# ENQUETE PUBLIQUE UNIQUE

## COMMUNE DE WISSANT

RAPPORT D'ENQUÊTE PUBLIQUE	<b>Décision</b> de Madame la Présidente du Tribunal Administratif de Lille n° E 1000054/59 du 14 avril 2014. <b>Arrêté</b> de Monsieur le Préfet du Pas-de Calais du 23 avril 2014
OBJET	Projet de reconstruction du perré de protection sur la commune de Wissant portant sur : -La demande d'autorisation ; -la procédure de concession d'utilisation du domaine public maritime ; - la demande de déclaration d'intérêt général
SIEGE DE L'ENQUÊTE	Mairie Place du général De Gaulle 62179 Wissant
DUREE DE L'ENQUÊTE	Du 19 mai 2014 au 20 juin 2014 inclus
COMMISSAIRE ENQUETEUR	Bernard COUTON
PARTIE 4/4	Conclusions et Avis sur la concession d'occupation du Domaine Public Maritime

**Obs.23, 68,102 /28, 69/24, 68/55/65/66/67**

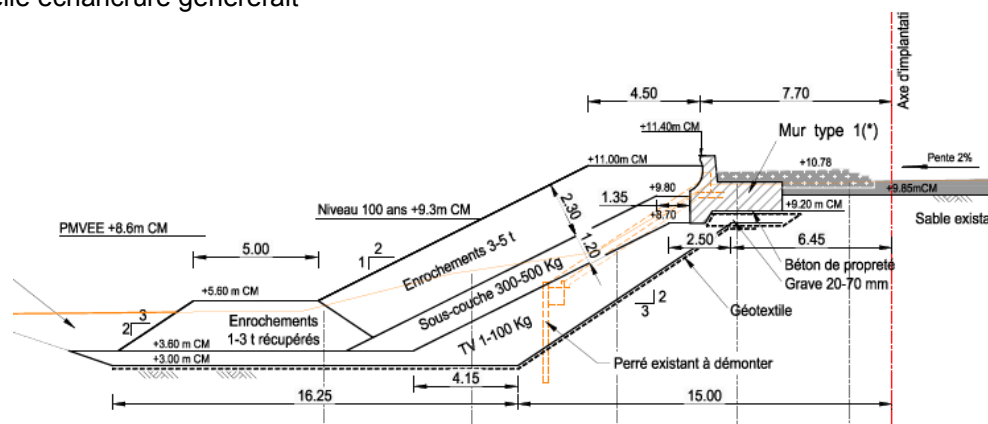
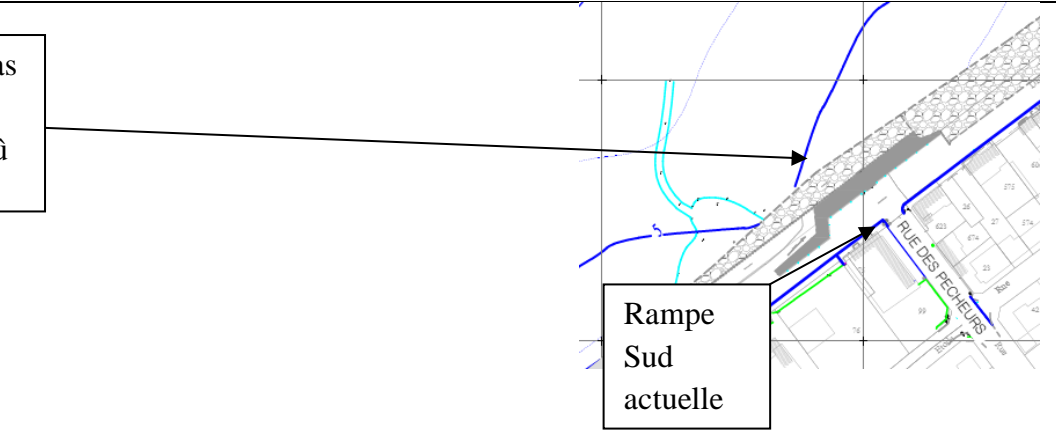
- **la descente à bateaux (S ou S/O ou Gris-Nez)** située au droit de la rue des pêcheurs. Il est évoqué sa résistance aux différentes tempêtes, le coût de reconstruction, son utilité pour éviter la saturation de la descente située au Nord, la sécurité, son utilisation actuelle etc.  
=> Pour la conservation voir la technique qui le permet (liaison entre neuf et ancien)
- **L'escalier situé au même endroit et l'escalier situé près du poste de secours** (pour rester à 5 au lieu des 3 prévus au projet)

**Obs.23 et 68 :** En ce qui concerne la descente actuelle, plusieurs problèmes se posent :

Si la rampe existante fonctionne correctement vis-à-vis des tempêtes « ordinaires » (il n'y a pas eu de tempêtes extrêmes depuis 2002), elle serait pour les conditions extrêmes considérées dans le projet un très dangereux tremplin pour les vagues, ce que nous ne recommandons pas.

Conserver l'ouvrage poserait plusieurs problèmes techniques : L'emprise de la protection prévue est plus large et fondée plus profondément que l'ouvrage existant (voir section ci-dessous ou l'ouvrage existant est montré superposé à la section de projet). Si la rampe était conservée comme actuellement, cela constituerait une grande discontinuité sur le linéaire de l'ouvrage, difficile à réaliser techniquement et nuisible du point de vue :

La rampe actuelle participe à l'érosion de la plage comme le montre la bathymétrie (effet de l'échancrure et effet de chasse au retour de la houle). Le projet vise à limiter cet effet.

Enquête publique unique comprenant la DIG, la demande d'autorisation et la procédure de concession d'utilisation de domaine public maritime relative à la reconstruction du perré de protection de Wissant

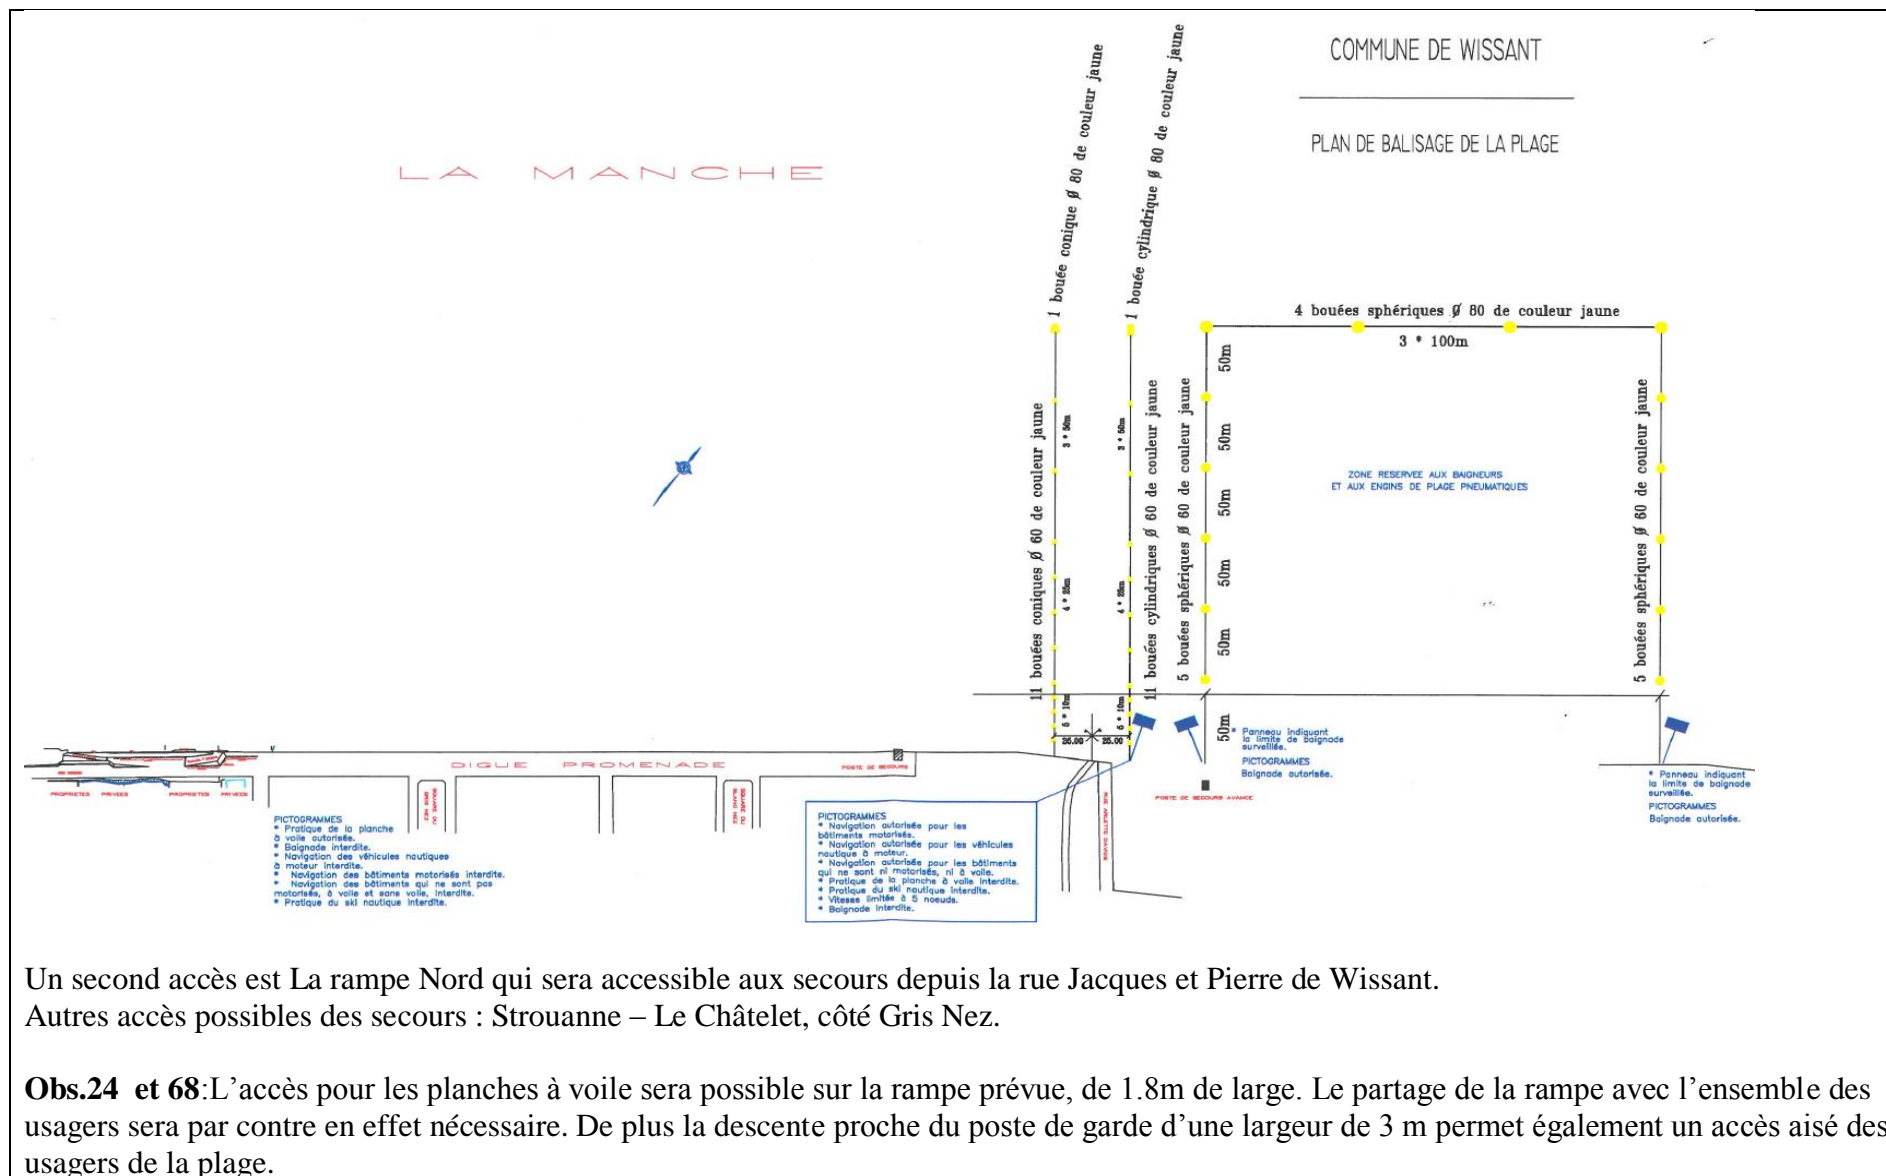
**obs. 28 et 69 :** Le plan de réglementation et balisage de la plage prévoit l'accès des engins nautique dans l'axe de la rue A. Davids

Un second accès est La rampe Nord qui sera accessible aux secours depuis la rue Jacques et Pierre de Wissant.  
Autres accès possibles des secours : Strouanne – Le Châtelet, côté Gris Nez.

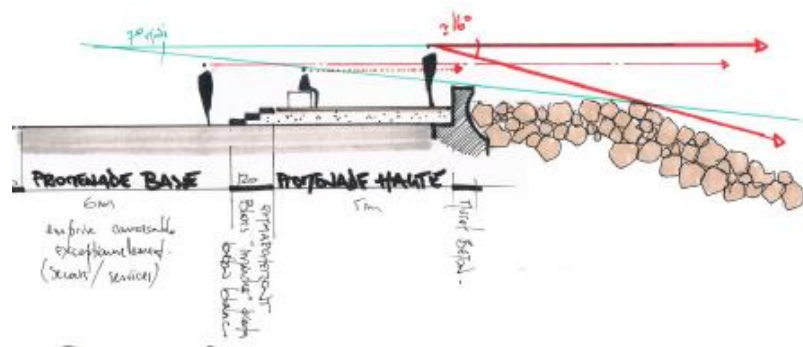
**Obs. 112 :** L'accès aux enrochements devra en effet être interdit aux usagers de la promenade. Une signalisation sera mise en place. Cependant le projet ne peut être comparé à celui de Mers sans signaler que les enrochements seront mis en place sur une moindre largeur (deux fois moins large) et à un niveau inférieur à celui du mur de couronnement. Ce choix a été fait afin de permettre de conserver une vue sur la plage

suffisante depuis la promenade, mais également de limiter l'incitation à accéder aux enrochements (il est alors nécessaire de « franchir » le mur).
